**Verslag huishoudelijke elektrische installatie op laagspanning en zeer lage spanning****Algemeen:**

Referentie: 012-20260817-07	Datum controle: 17/08/2026
Keurder: 012

Eigenaar: XXXXXXXXXX	EAN-code: 541448820054526998
Adres installatie: Turnhoutsebaan 287 bus 5, 2970 - Schilde	Nummer teller(s): 1LGZ0470629187
	Distributienetbeheerder installatie: Fluvius
Datum uitvoering installatie: ☐ Vóór 01/10/1981 ☒ Tussen 01/10/1981 en 01/06/2020 ☐ Vanaf 01/06/2020	
Type: ☒ Wooneenheid ☐ Niet-huishoudelijk ☐ PV ☐ Batterij ☐ Laadpaal

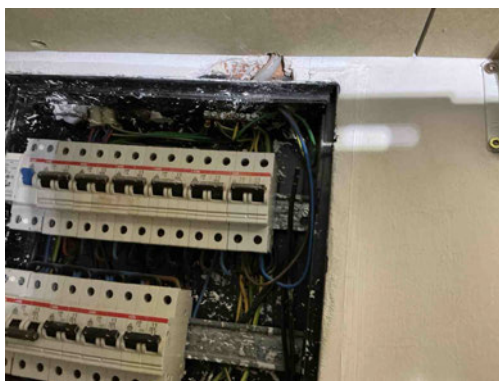
A05 - De waarde van de spreidingsweerstand van de aardverbinding is te hoog (Boek 1: 5.4.2).

Opmerking: Oa 1999 ohm gemeten op 2P omdat drie punt niets meet

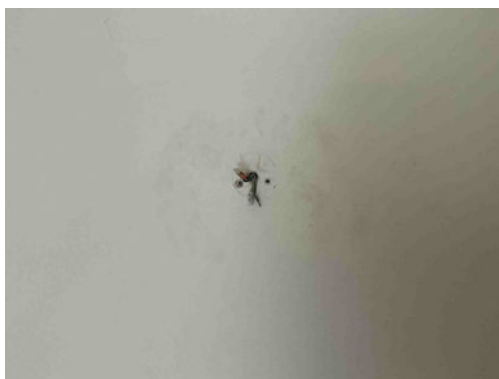
T09 - Bepaalde contactdozen en/of schakelaars zijn beschadigd (Boek 1: 1.4.1.3).
Opmerking: Oa keuken ,badkamer ,slaapkamer

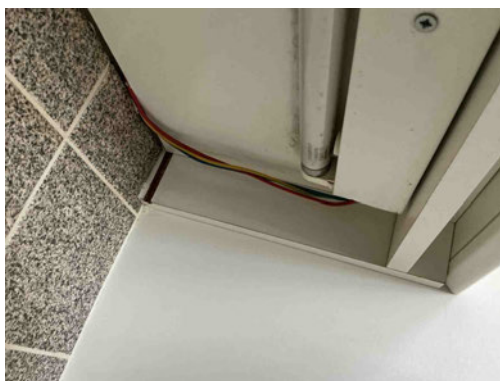
C21 - Het gebruik van geleiders van het type VOB, zonder bijkomende afscherming is niet toegestaan (Boek 1: 5.2.9.6).
Opmerking: Gang ,zonder ,keuken
